## LUFTDYKTIGHETSPÅBUD (LDP)

Seilfly  
SZD-1

18/76 KONTROLL AV VINGEMONTERING PÅ SZD-22A MUCHA OG SZD-25A LIZ

Fig. 1.

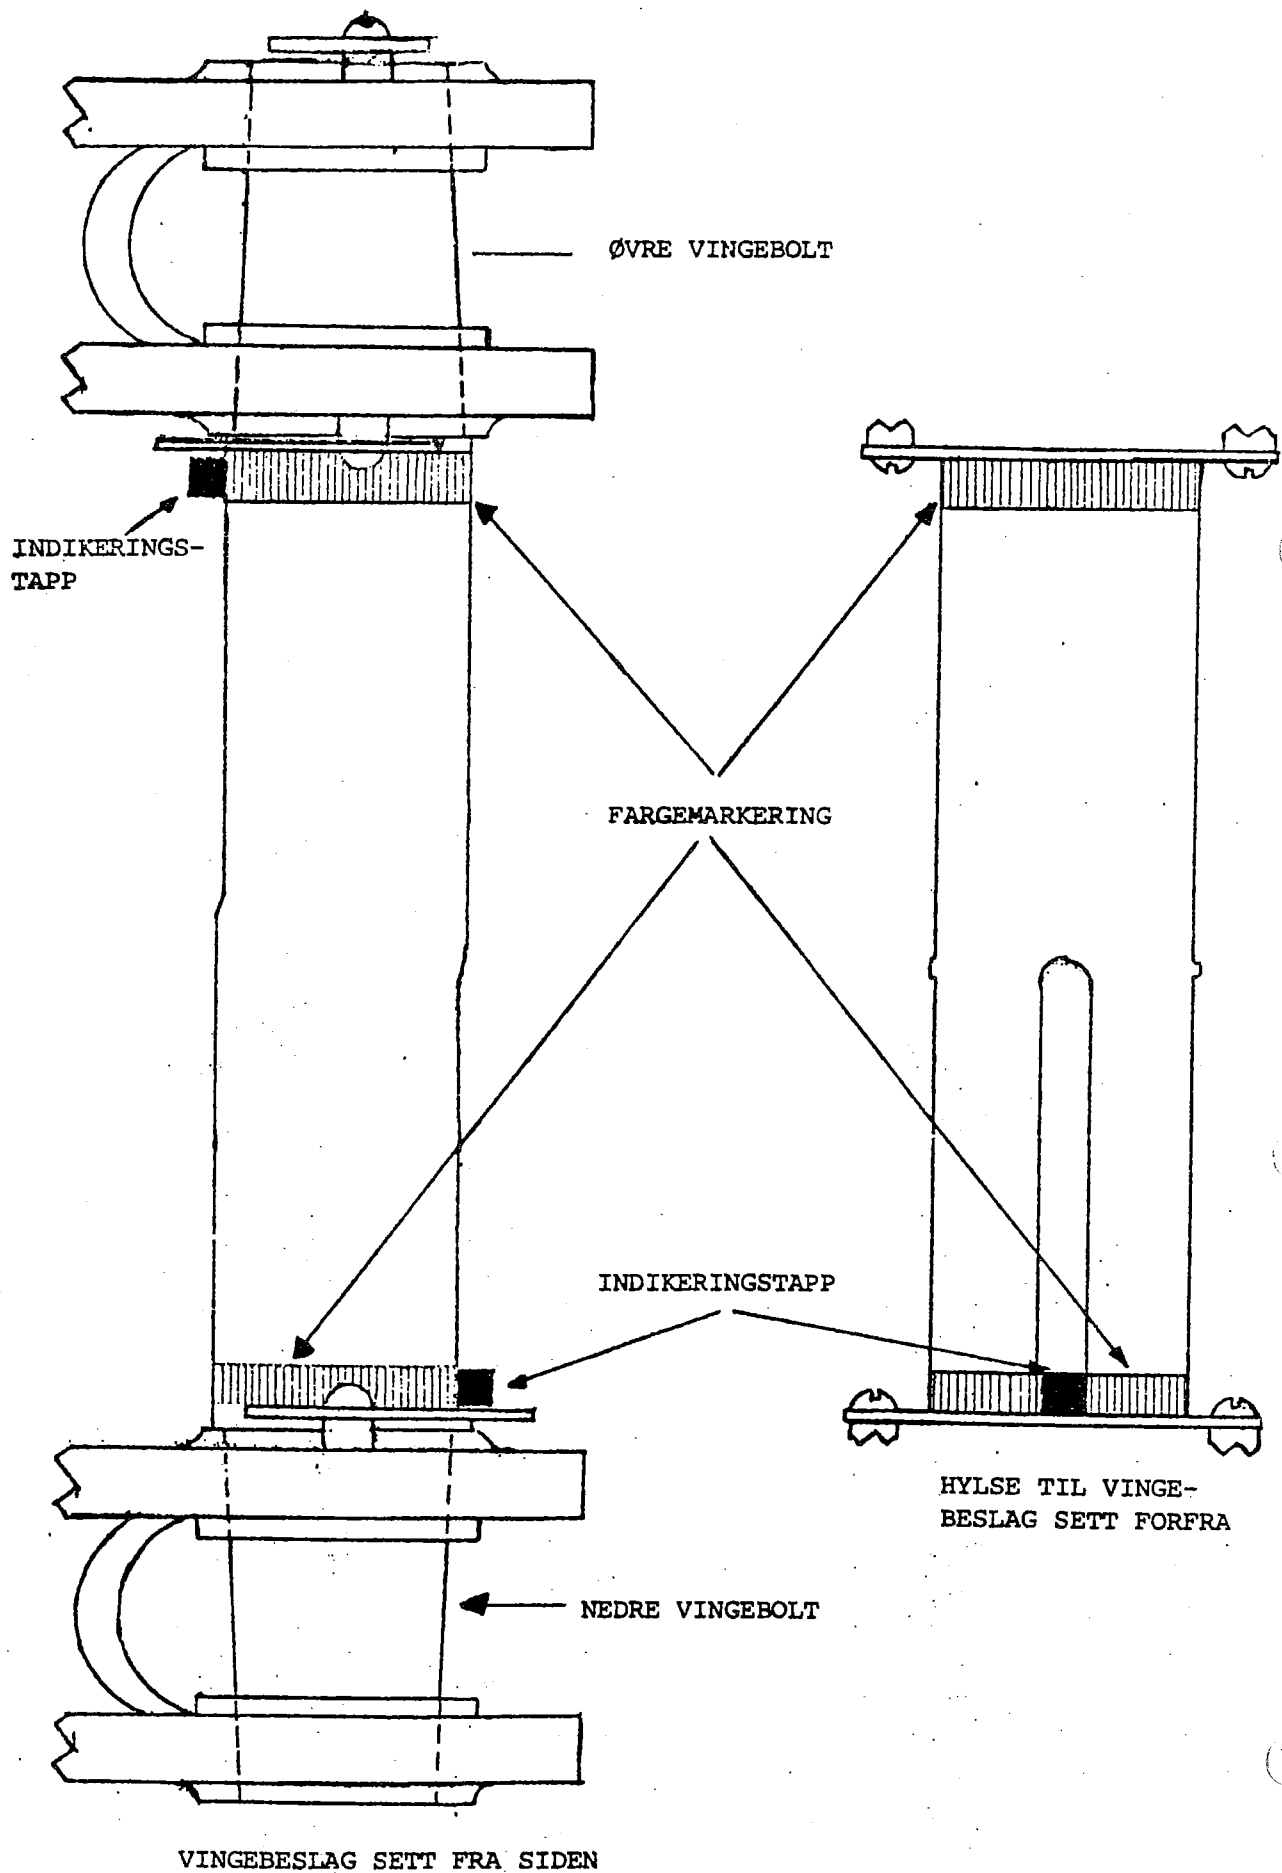
1. Kontroller at dekkskiven på undre vingebolt er montert.
2. Konstaterer at vingeboltene er i korrekt inngrep. Dette gjøres ved å ta bort inspeksjonsslukene over vingeboltene og kontrollerer at indikatortappene for vingeboltene viser korrekt posisjon. Videre skal det med en finger i inspeksjonshullet for undre vingebolt kontrolleres at boltene ligger på linje med beslaget.

Riktig montering av undre bolt indikeres også ved at spesialnøkkelen som brukes ved monteringen ikke kan senkes ned i beslaget med mindre boltene har nådd korrekt stilling. Denne siste indikasjonen forutsetter at dekkskiven på undre vingebolt er montert.  
Ref. pkt. 1.
3. Mal røde bånd med en bredde av ca. 6 mm på vingebeslagene for angivelse av både undre og øvre vingebolts låsestilling. Indikatortappen skal males i samme farger. Se fig. 1.
